Progetto: Progetto per la realizzazione del Porto turistico-crocieristico di Fiumicino - Isola Sacra

Procedura: Valutazione Impatto Ambientale (PNIEC-PNRR)

Codice Procedura: 10397

OGGETTO: Osservazioni dell'associazione Scienza Radicata relative al Progetto per la realizzazione del Porto turistico-crocieristico di Fiumicino - Isola Sacra, codice procedura 10397

Figura 3.2: Ubicazione correntometro, in rosso la perimetrazione di canale di avvicinamento, bacino di evoluzione e futura area portuale del progetto di dragaggio di giugno 2022

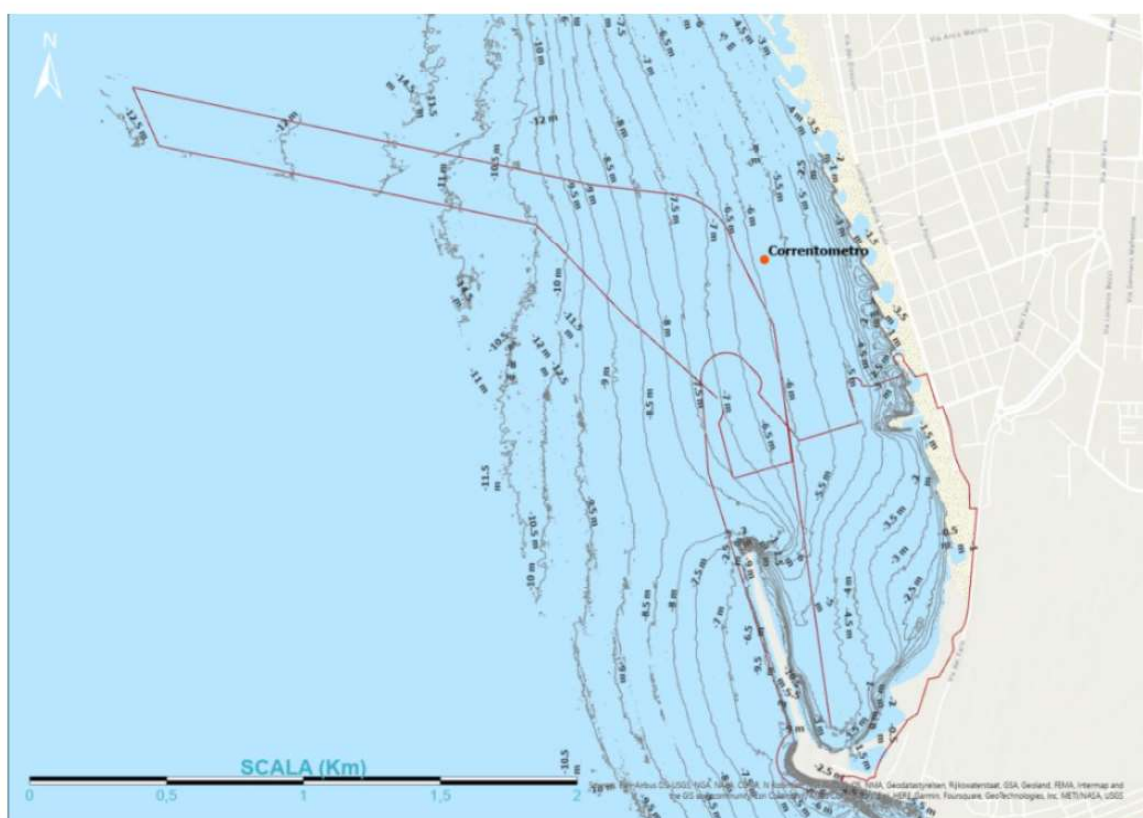
Inoltre il correntometro, come mostra la mappa, è situato proprio accanto alla zona che subirà la più grande variazione in altezza della colonna d'acqua: il fondale di 6,5 m adiacente al correntometro diventerà zona di manovra della nave e verrà scavato di ulteriori 6 m in profondità (variazione >90% sulla profondità), modificando inevitabilmente e in maniera radicale la direzione e l'intensità delle correnti, che dipendono fortemente dalle variazioni di profondità del fondale.

Per tali ragioni si ritiene che la misura della corrente non fornisca un quadro completo della situazione attuale delle correnti a causa dell'insufficienza e inattendibilità dei dati.

- ripetere la misura con più correntometri, per più giorni e in periodi stagionali diversi vista la variabilità dei risultati
- che la variabilità sia esplicitata attraverso una misura di dispersione per verificare l'accuratezza della media calcolata
- che i futuri correntometri non vengano messi in zone che subiranno modifiche maggiori del 20% sulla profondità del fondale.

Figura 2.10: Profili batimetrici A-A' e B-B'.

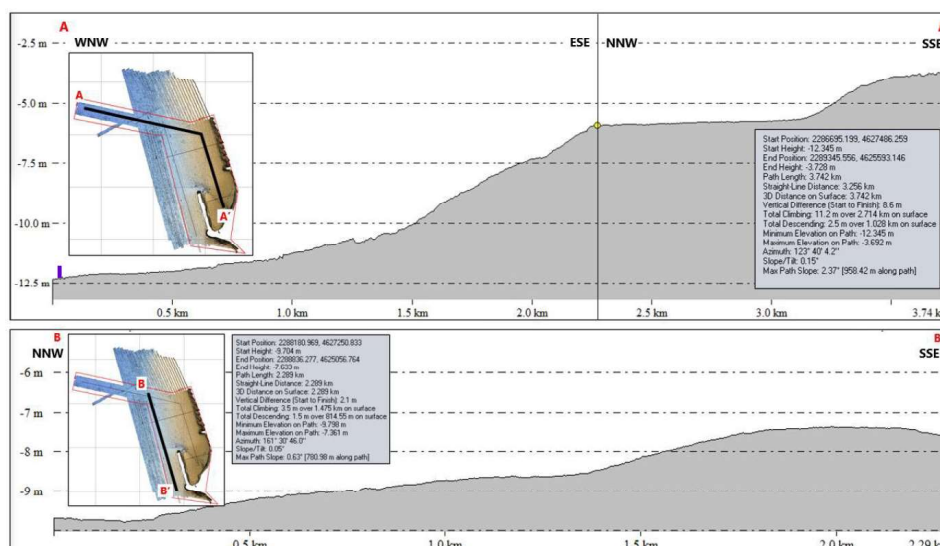
Si può osservare nella figura 2.10 profilo A A' una chiara crescita superlineare, come ci si aspetterebbe da una batimetria in direzione del vento e correnti, contrariamente ad una

sedimentazione sublineare parallela alla linea di costa. Quello che si osserva anche dalla simulazione è che il tasso di sedimentazione è variabile; riprendendo il capitolo 6.3 dello stesso studio.

Figura 6.14: Serie Temporali della Cumulata di Sedimentazione estratta presso diversi Punti all’Interno del Canale di Navigazione

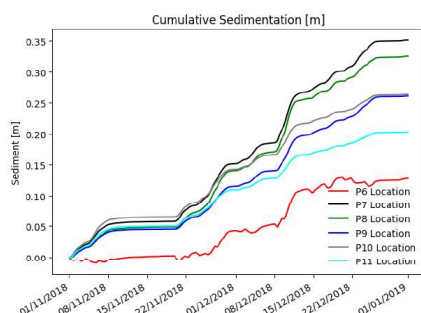
Ad esempio il punto 7 della figura 6.14 , che rappresenta un punto critico (l'imboccatura del porto), mostra un accumulo di 35 cm in 2 mesi ma il tasso annuo di sedimentazione è minore: 30 cm, secondo la tabella 6.1. Inoltre la figura 6.14 non riporta i valori dei punti del bacino di evoluzione.

Tutto ciò considerato si ritiene che la sedimentazione futura dell'area sia profondamente sottostimata. Si ritiene necessario inoltre poter visualizzare le condizioni imposte nel simulatore e poterne verificare i risultati.

Figura 2.5: Ubicazione piattaforme e condotte Raffineria di Roma (gruppo IP)

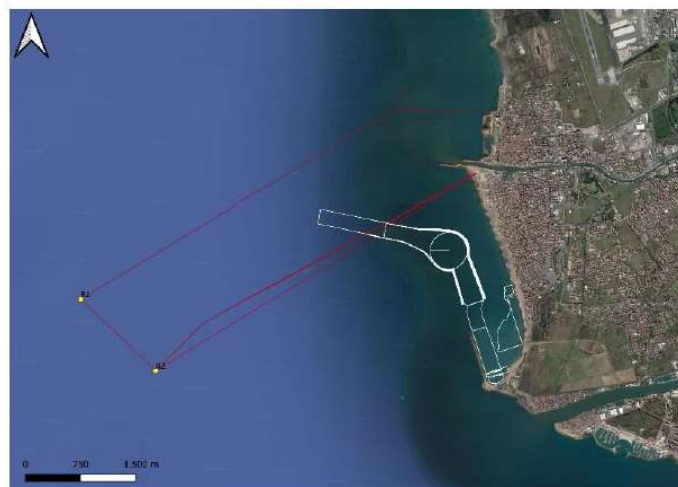
Riguardo il punto 3, si riscontra nelle strettissime vicinanze dell' area di deposizione la presenza di strutture particolari di interesse strategico e possibili fonti di pericolo per lo svolgimento dei lavori di deposizione. Nella fattispecie si parla dei condotti che collegano le piattaforme a terra.

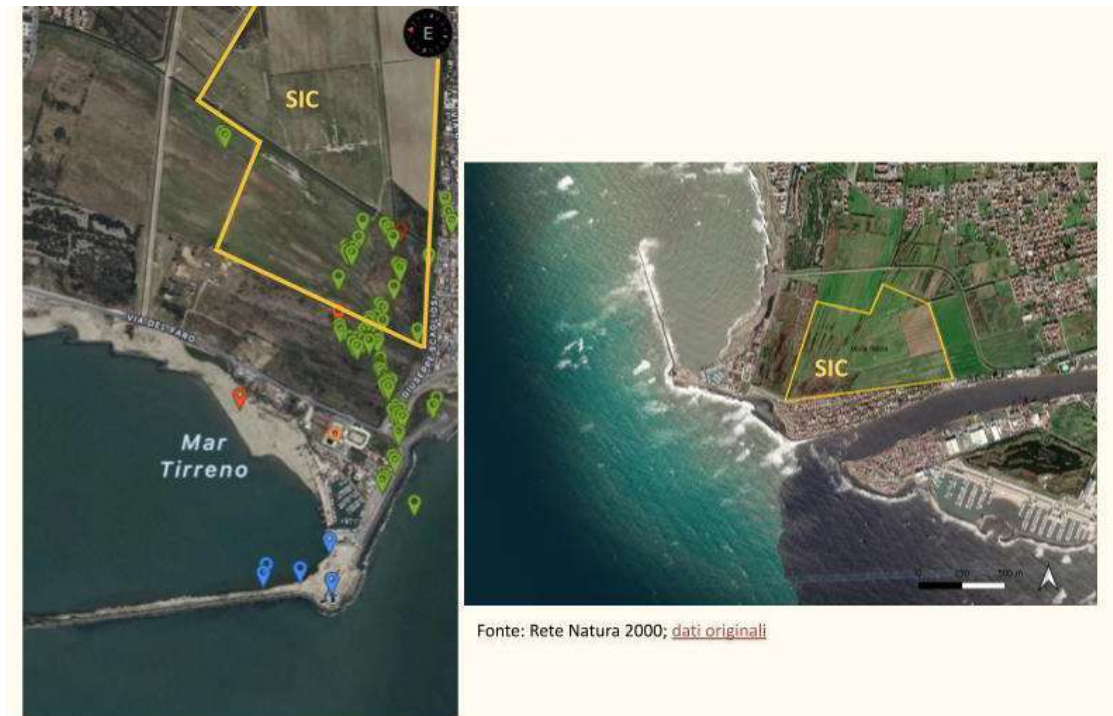
Come dimostrato dai risultati del progetto di mappatura partecipata con metodo del *bioblitz* (Fig.2), effettuata nel maggio 2022 nella zona del Faro di Fiumicino, in vicinanza ma esternamente ai confini della ZSC, è presente anche un altro habitat di Direttiva, il 1310 "Vegetazione annua pioniera a Salicornia e altre specie delle zone fangose e sabbiose" che ospita altre specie di Salicornie sempre rarissime nella regione Lazio. In queste aree insisterebbero i lavori e le opere a terra del porto.

Figura 5.1: Perimetro IBA117 e localizzazione dell'area di studio (nel cerchio rosso)

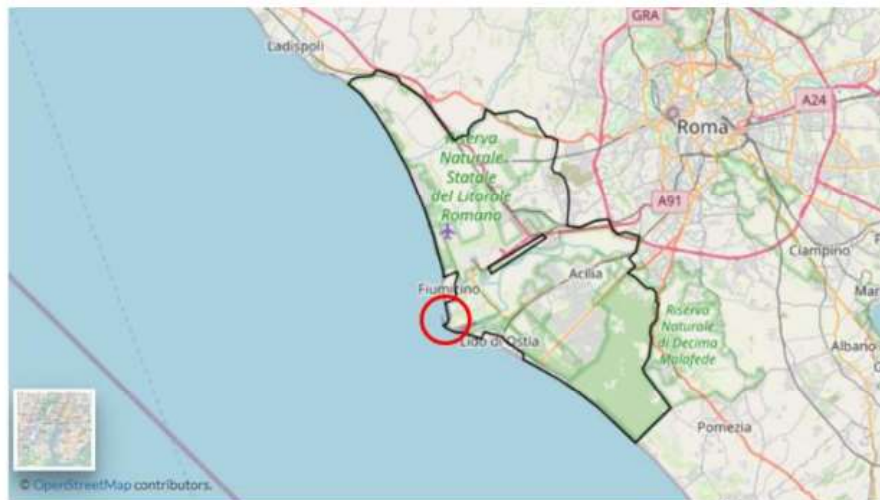
Per quanto riguarda la fauna, sono state rinvenute prove certe di nidificazione presso Fiumicino (RM) di diverse specie di avifauna, soprattutto in corrispondenza di ambienti umidi artificiali. Di fatto l'area limitrofa al luogo interessato dal progetto è stata designata come una grossa ed estesa area IBA (Area di Importanza per gli Uccelli). L'IBA 117 include un mosaico di ambienti sulla costa tirrenica intorno a Fiumicino. Il perimetro include completamente la Riserva Naturale Litorale Romano e la Tenuta Presidenziale di Castelporziano, percorrendo strade ed escludendo l'aeroporto Leonardo da Vinci e le città di Fiumicino e Lido di Ostia (Figura 5.1)
